## 柏崎刈羽原子力発電所 原子炉施設保安規定変更比較表

図4

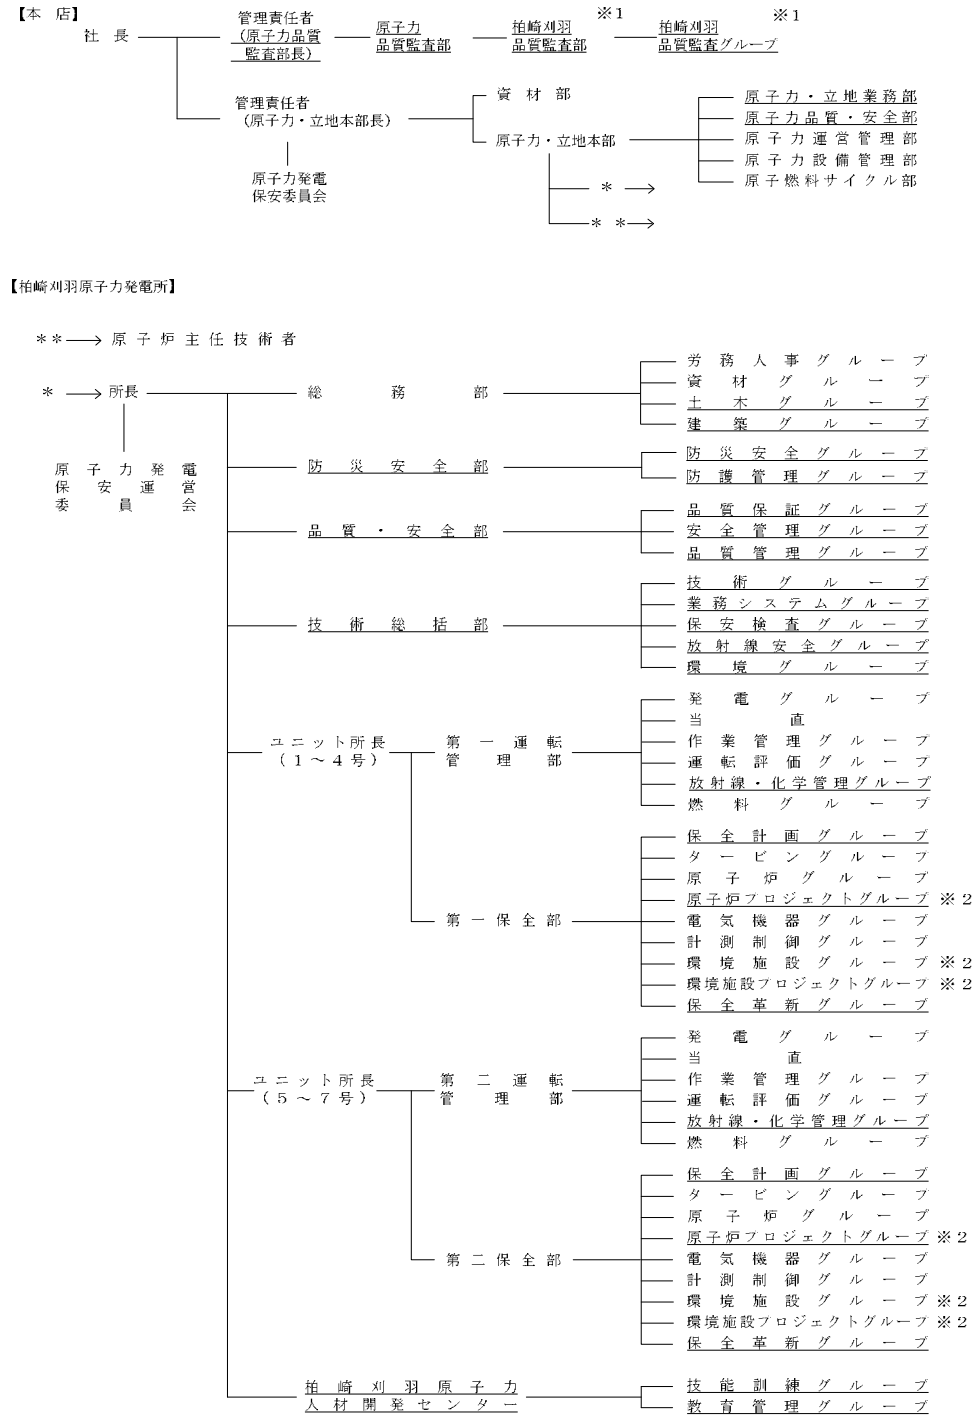
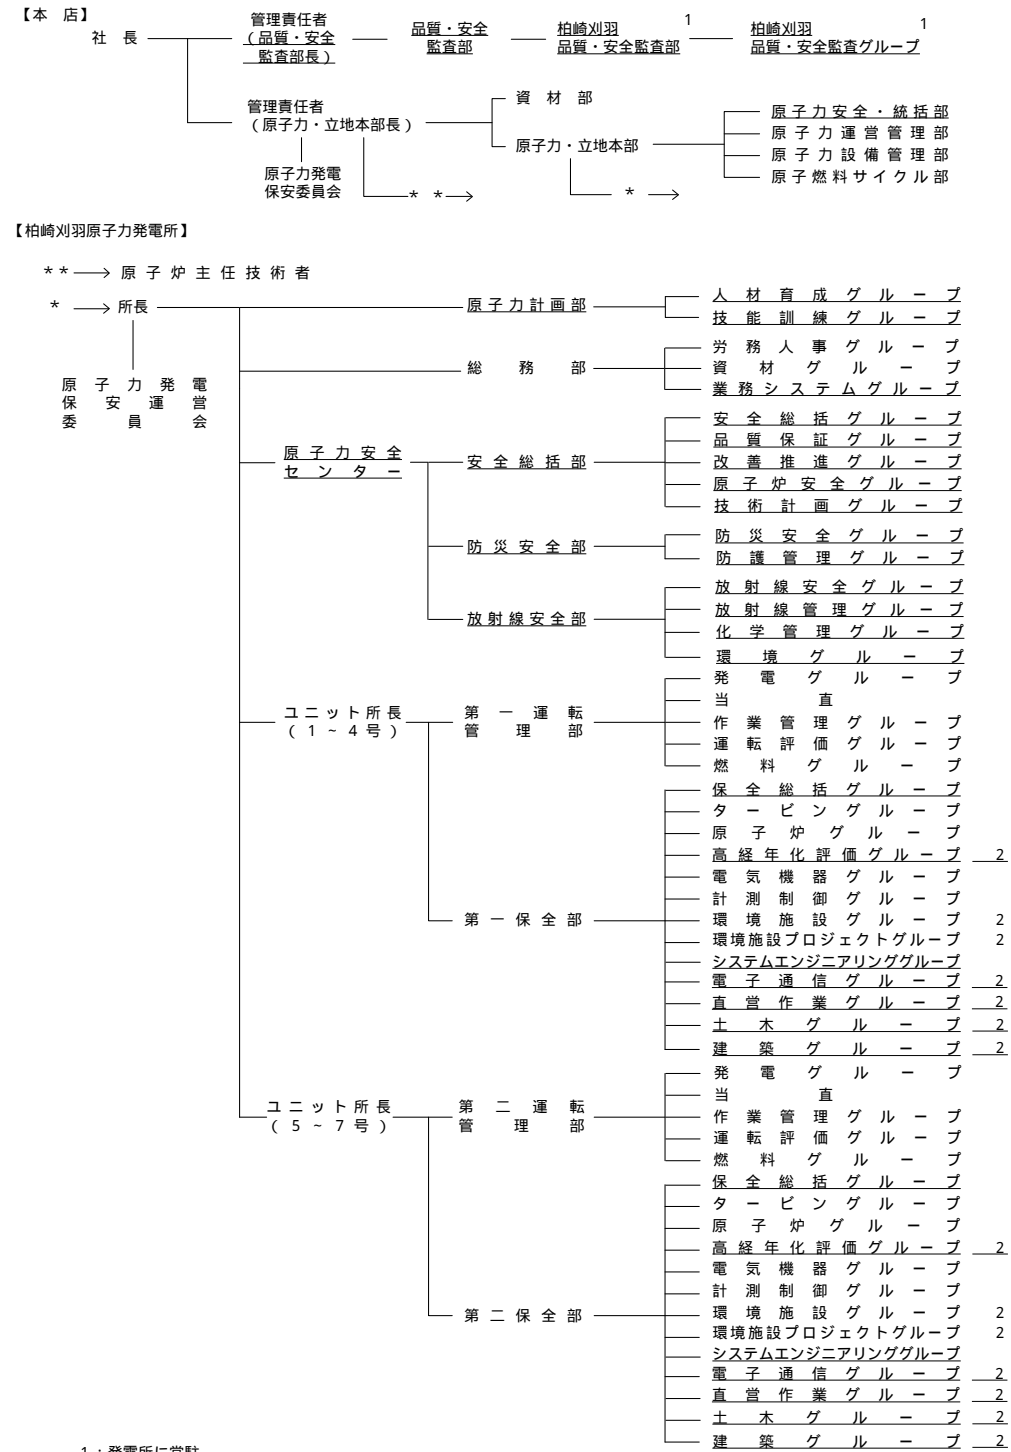
第4条 発電所の保安に関する組織は、図4のとおりとする。

第4条 発電所の保安に関する組織は、図4のとおりとする。

本店、福島第二及び柏崎刈羽原子力発電所の組織改編に伴う変更

原子炉主任技術者の体制の変更

1：発電所に常駐。  
 2：それぞれ1グループで1~7号炉を所管する。(所管する号炉が第一及び第二保全部に係ることから、便宜上両部に記載している。)
